Oggetto: Trasmissione del parere istruttorio conclusivo relativo alla modifica dell'AIA rilasciata alla Hydrochem Italia S.r.l. – Stabilimento di Pieve Vergonte - Procedimento ID 123/10275.

HYDROCHEM ITALIA S.r.l.

Stabilimento di Pieve Vergonte (VB)

**Parere Istruttorio Conclusivo
(ID 123/10275)**

Lay-out dell'impianto cloroaromatici: in evidenza le modifiche proposte

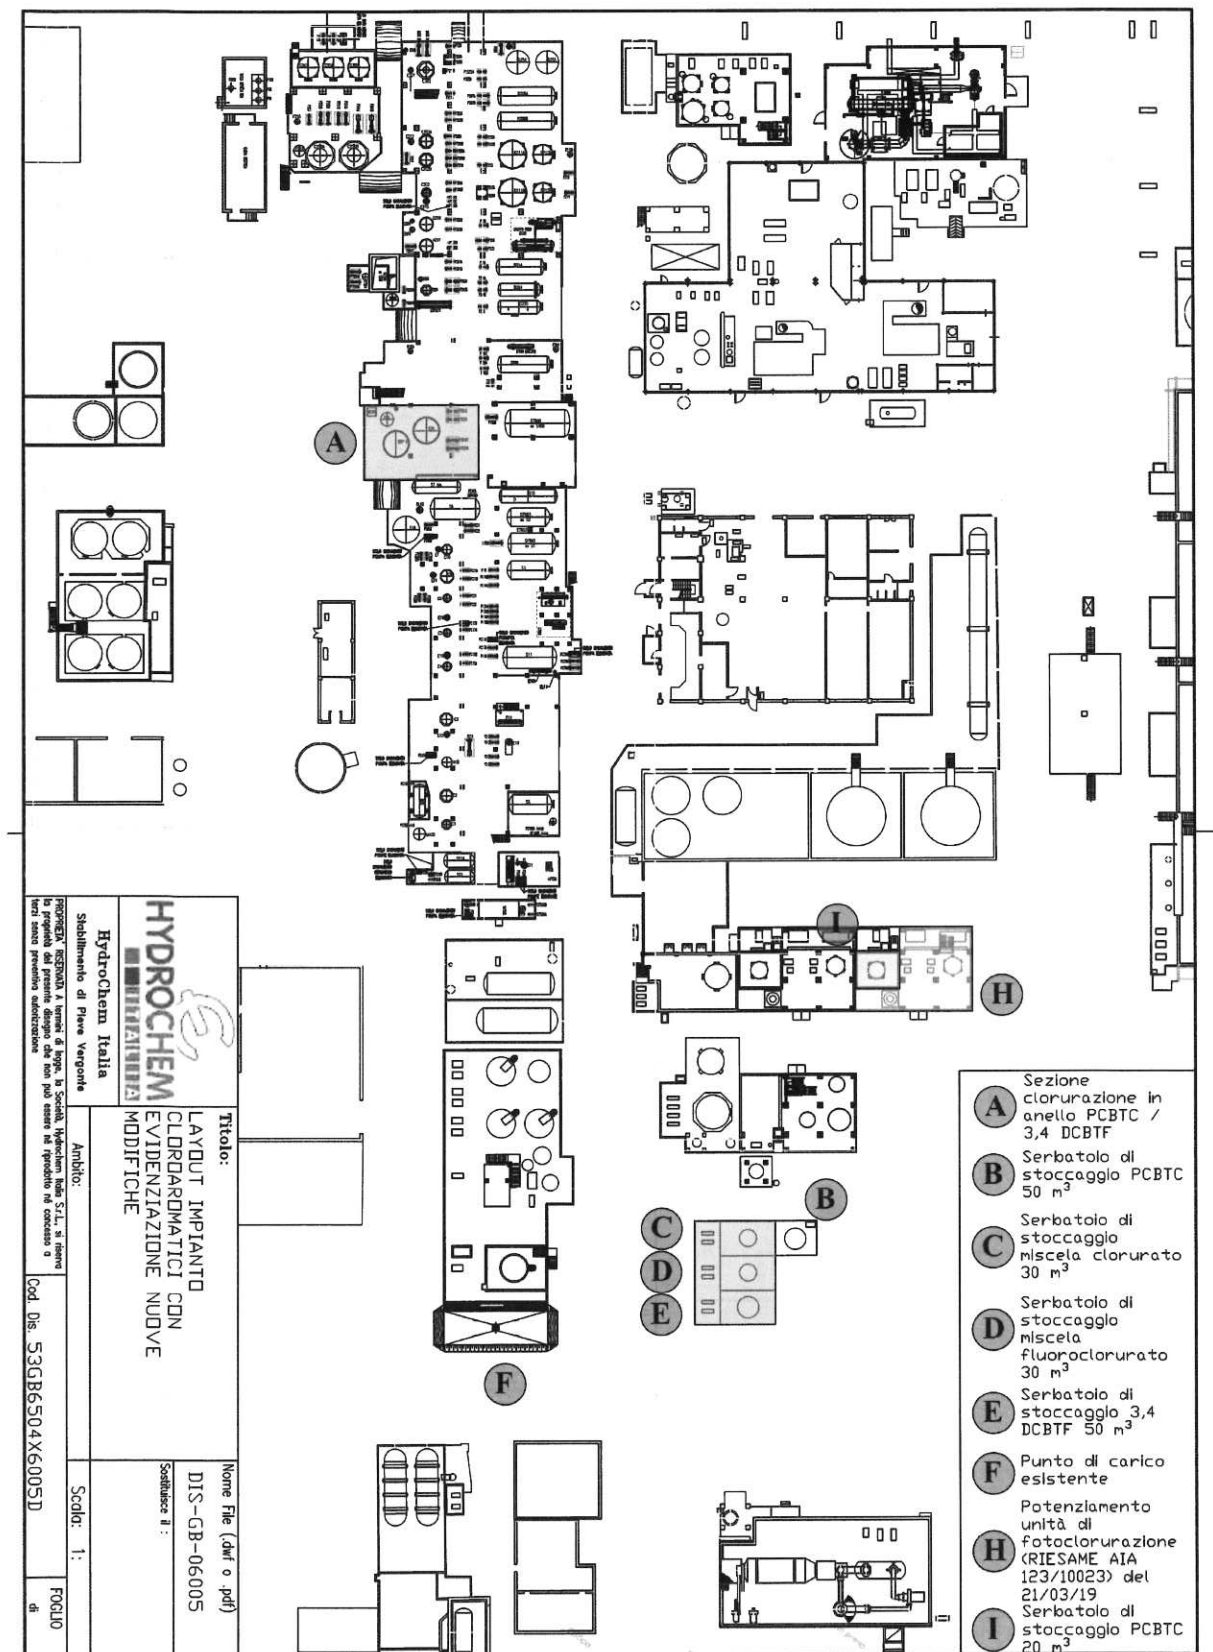
Il lay-out dell'impianto cloroaromatici che segue evidenzia le modifiche proposte.
